*PROCEDURE DI VIA E VINCA EX POST
DELLA SEZIONE DI DEPURAZIONE DELLA PIATTAFORMA
AMBIENTALE DI MACCHIAREDDU*

Chiarimenti e integrazioni a seguito della nota
prot. D.G.A. n. 18803 del 20.06.2023

Consorzio Industriale Provinciale Cagliari

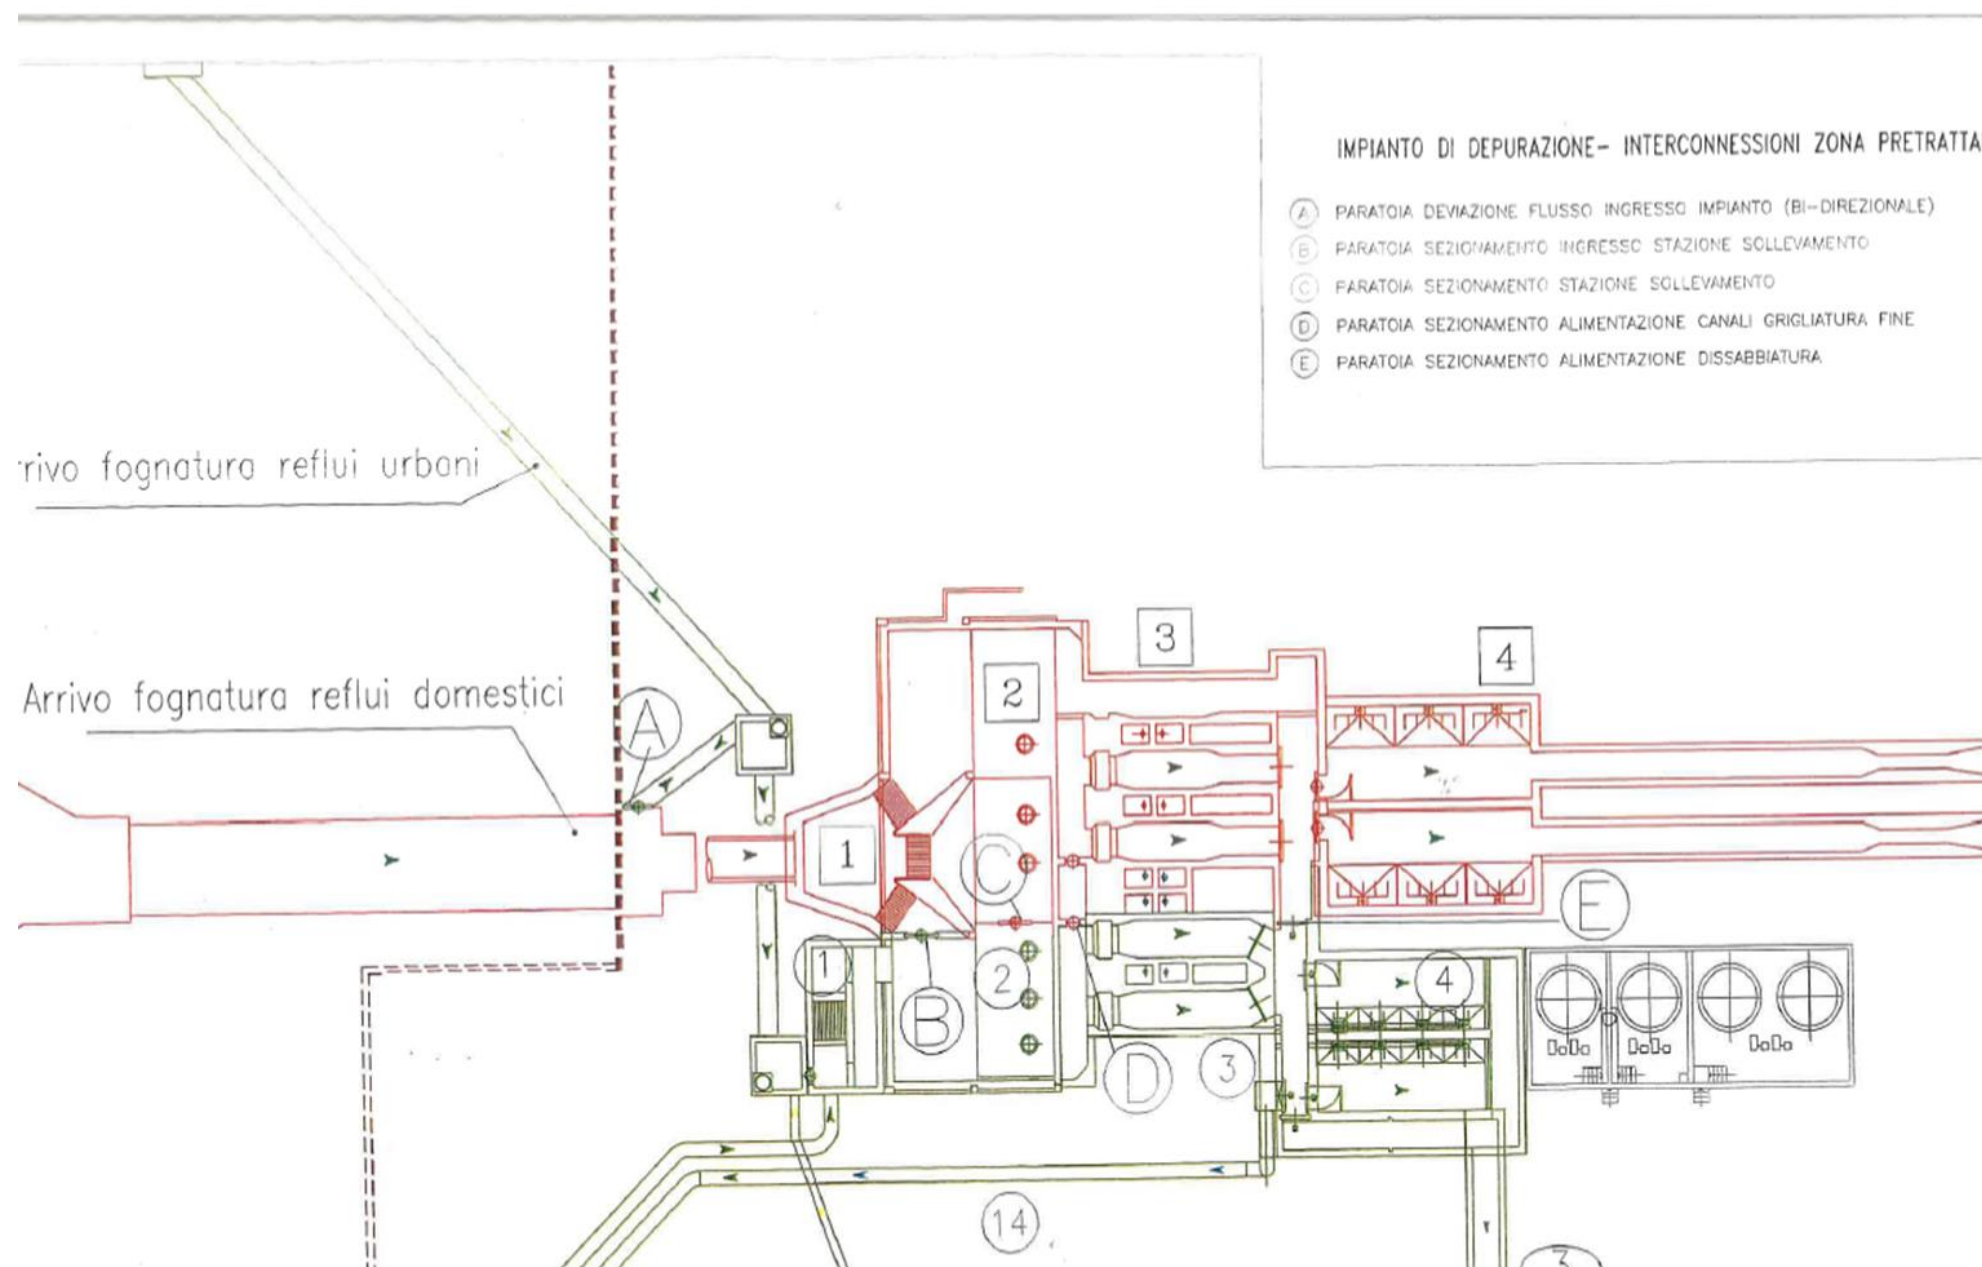
Si riporta, nella figura di seguito, uno stralcio dell'elaborato grafico allegato al “Piano di gestione del sistema di riutilizzo delle acque reflue recuperate” (2013, approvato dalla Direzione Generale Agenzia del distretto idrografico della RAS con prot.3462 del 01/04/2014), nel quale sono evidenziati i manufatti e le diverse possibilità di interconnessione delle due linee depurative in corrispondenza del sollevamento iniziale.

Con riferimento a detto elaborato, attraverso la paratoia A è consentita la deviazione del flusso proveniente dalla fognatura “reflui urbani a prevalente matrice produttiva” verso l’ingresso della fognatura “reflui urbani a prevalente matrice domestica” e viceversa.

La paratoia B, dal funzionamento a stramazzo, consente di trasferire il liquame in arrivo dal collettore $\Phi 1600$ verso il gruppo di pompaggio a servizio della linea 2.

La paratoia E, dal funzionamento a battente, mette in comunicazione i due canali di ingresso alla dissabbiatura, permettendo parziali deviazioni del flusso.

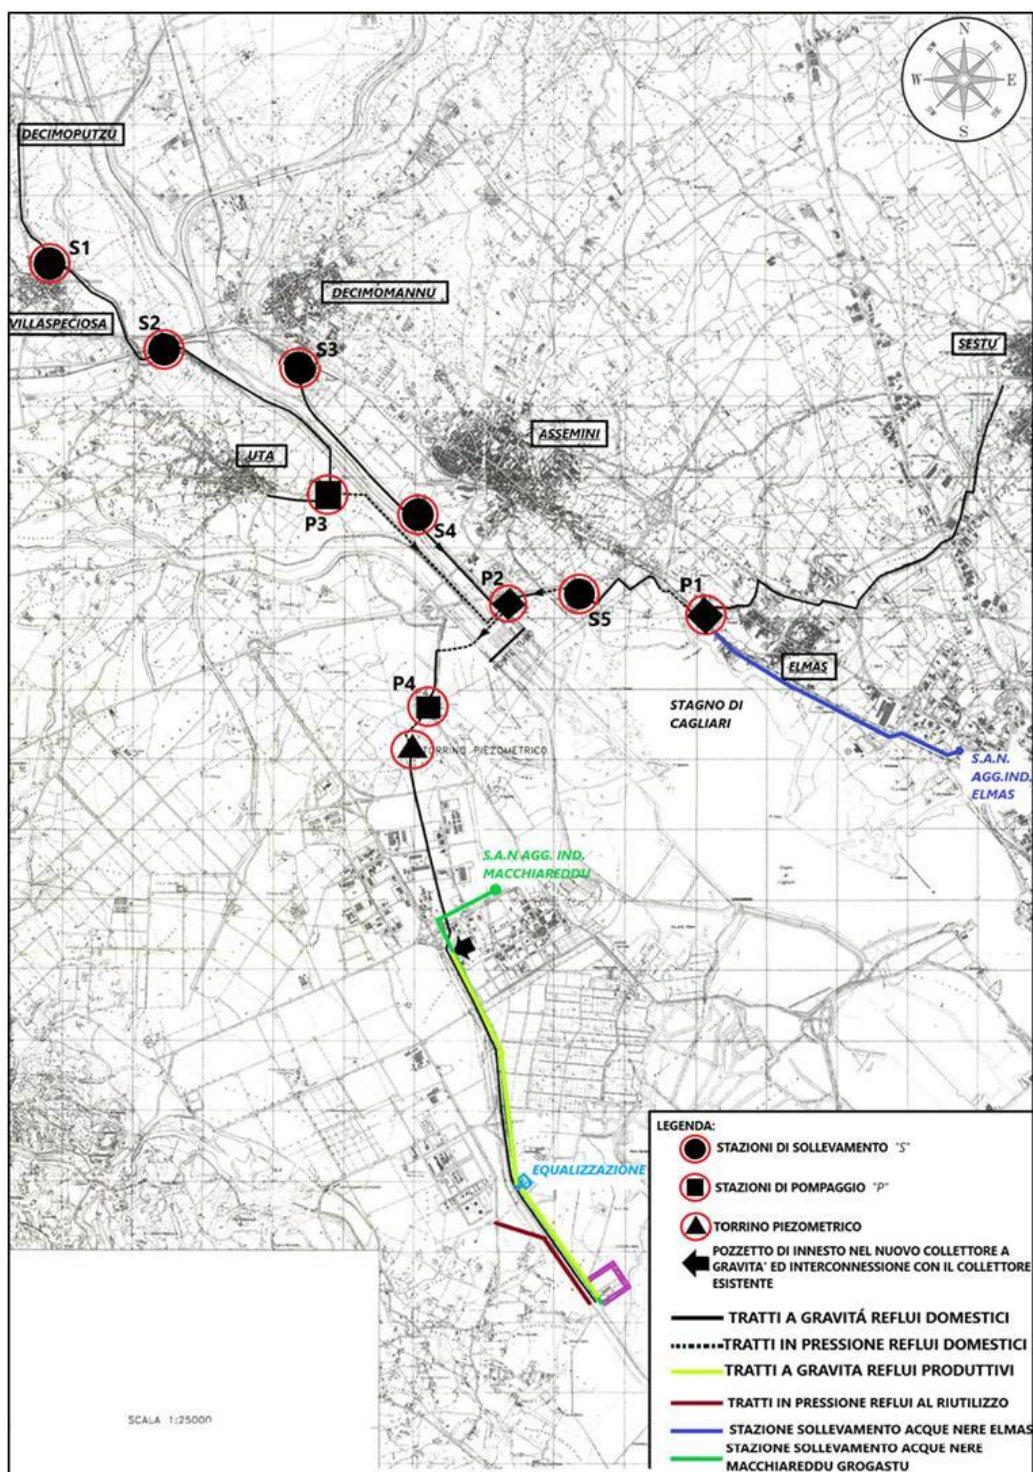
Il terzo ramo ha origine in uscita dal depuratore di Sestu e presenta un funzionamento a gravità con diversi materiali (PEAD, acciaio, fibrocemento) e diametri ($\Phi 500-600-630$) fino alla stazione P1 ubicata in comune di Elmas, nella quale convergono i liquami dell'omonimo centro urbano e dell'agglomerato CACIP di Elmas, questi ultimi con due tratti in serie (tratto in pressione $2 \times \Phi 450$ in fibrocemento - tratto a gravità in ghisa $\Phi 700$). Dalla stazione P1 ha origine la premente $\Phi 600$ (acciaio, PEAD), che dopo un successivo tratto a gravità in fibrocemento $\Phi 800$ recapita in ingresso

alla stazione di sollevamento S5, la quale a sua volta riceve i liquami provenienti dal depuratore di Assemini-Terrasili. Di qui, attraverso una condotta premente in ghisa DN400 ed un successivo tratto a gravità in fibrocemento $\Phi 900$, i liquami arrivano alla stazione di sollevamento P2.

La stazione P2, ubicata in territorio di Assemini, costituisce pertanto il punto nodale di convergenza dei rami di rete precedentemente descritti, e riceve un ulteriore apporto di reflui dall'impianto di depurazione di Assemini-Via Coghe.

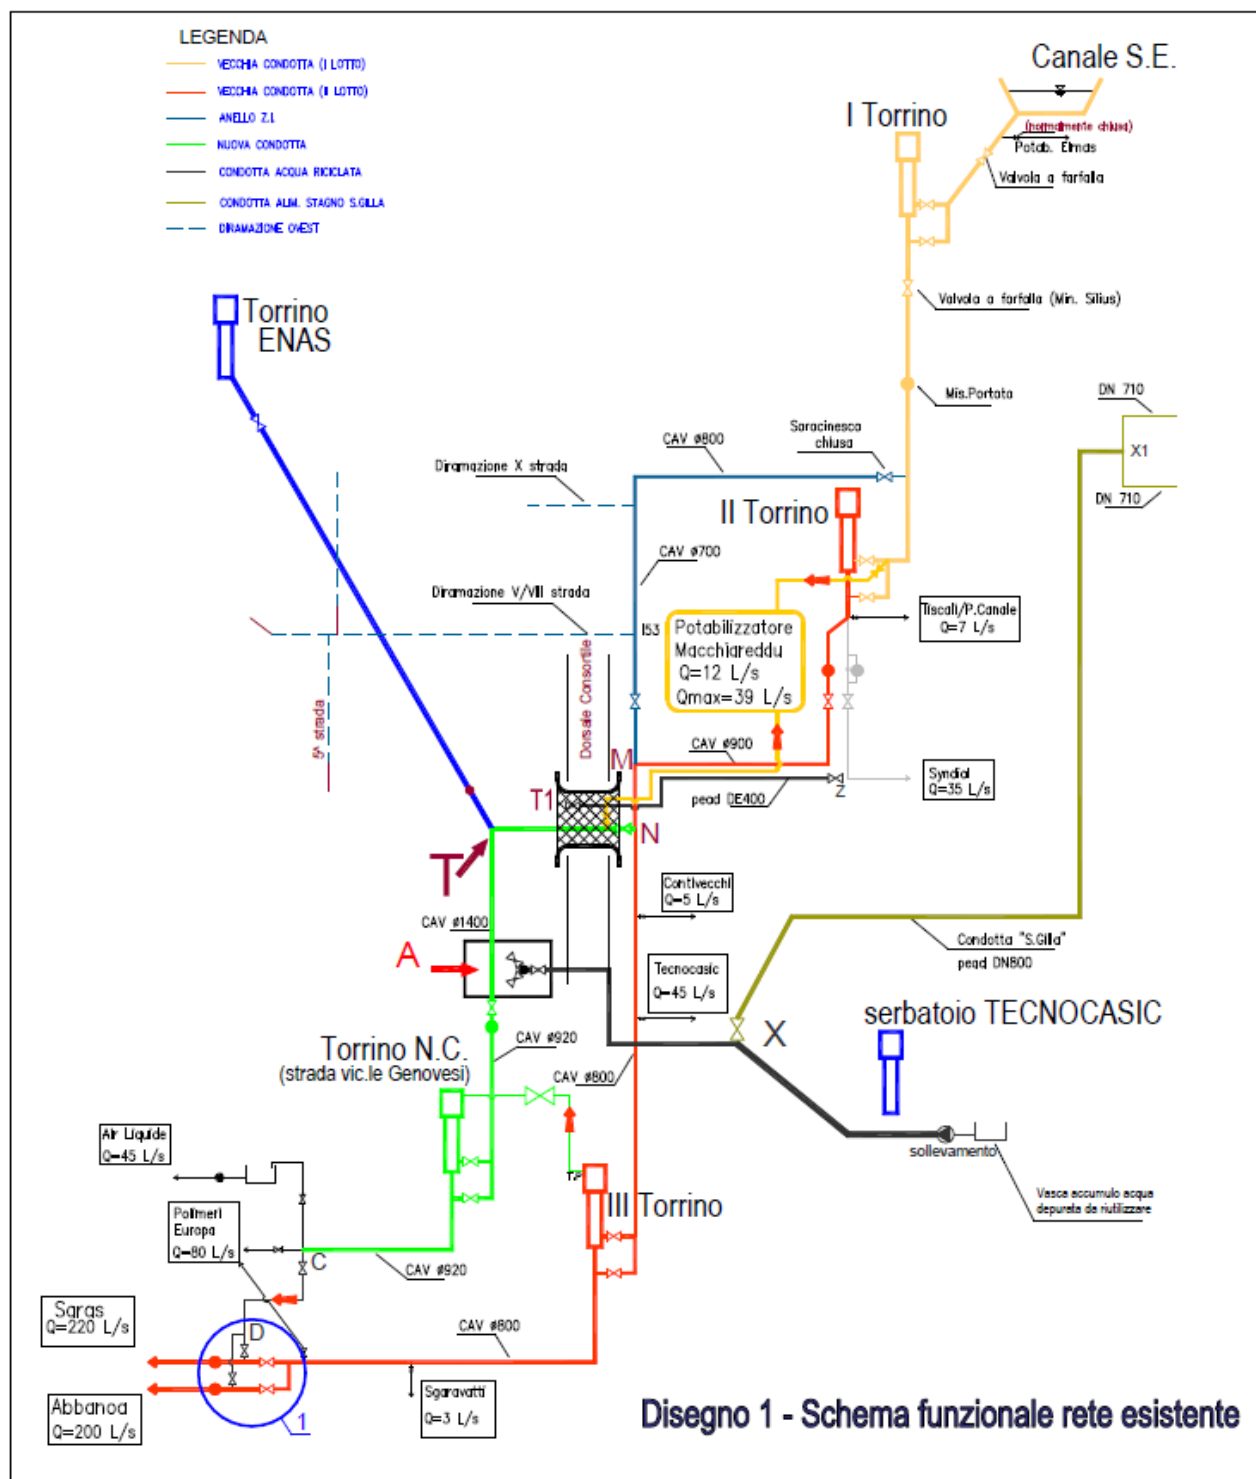
Nell'ambito del Programma integrato d'area "P.I.A. 6 SUD-S.Gilla" venne realizzata la rete di adduzione delle acque reflue recuperate verso lo Stagno di S.Gilla.

Il quadro complessivo di ripartizione delle portate previste, destinabili al riutilizzo prevedeva:

- 450 L/s da destinare a fini irrigui ed ambientali;
- 100 L/s per utilizzi interni alla piattaforma Tecnocasic;
- 250 L/s per riutilizzo industriale alle utenze.

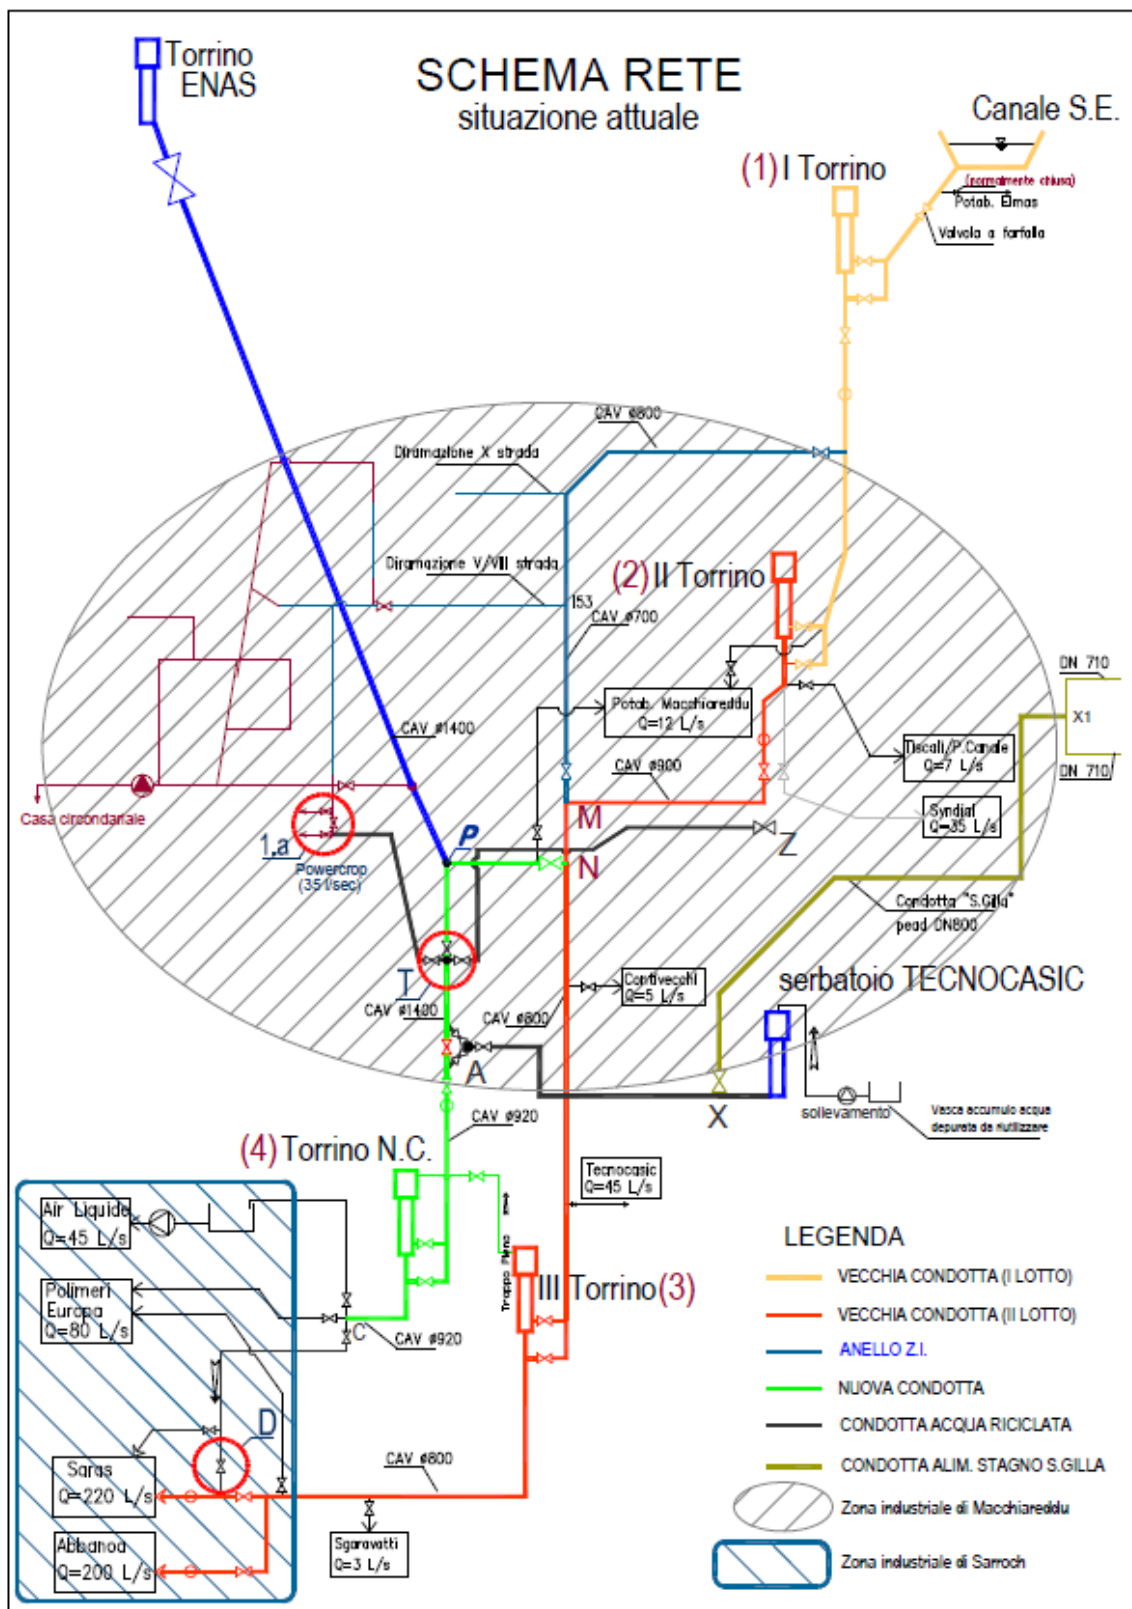
In un tempo successivo vennero completati, in due step progettuali e realizzativi, i collegamenti delle tubazioni per il trasporto delle acque reflue recuperate, fino a giungere, nel primo step, allo schema seguente:

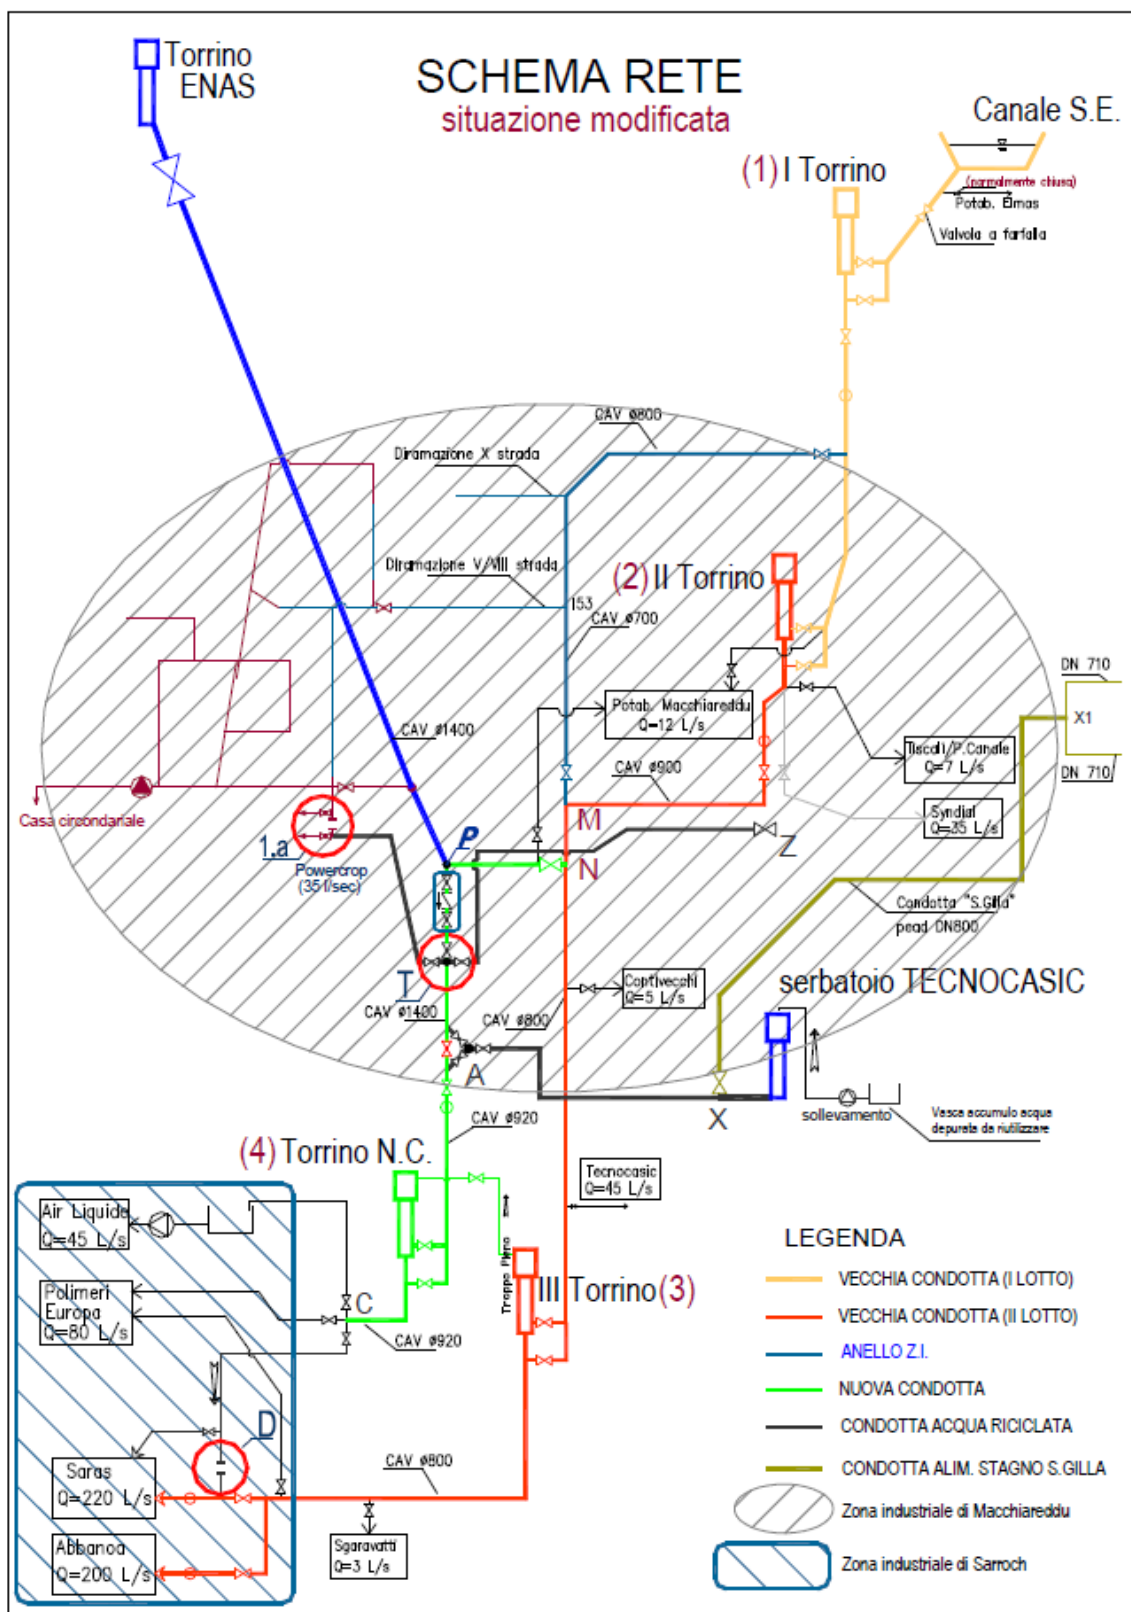
ed infine a quello sotto riportato, tenendo conto degli interventi richiesti da ENAS.
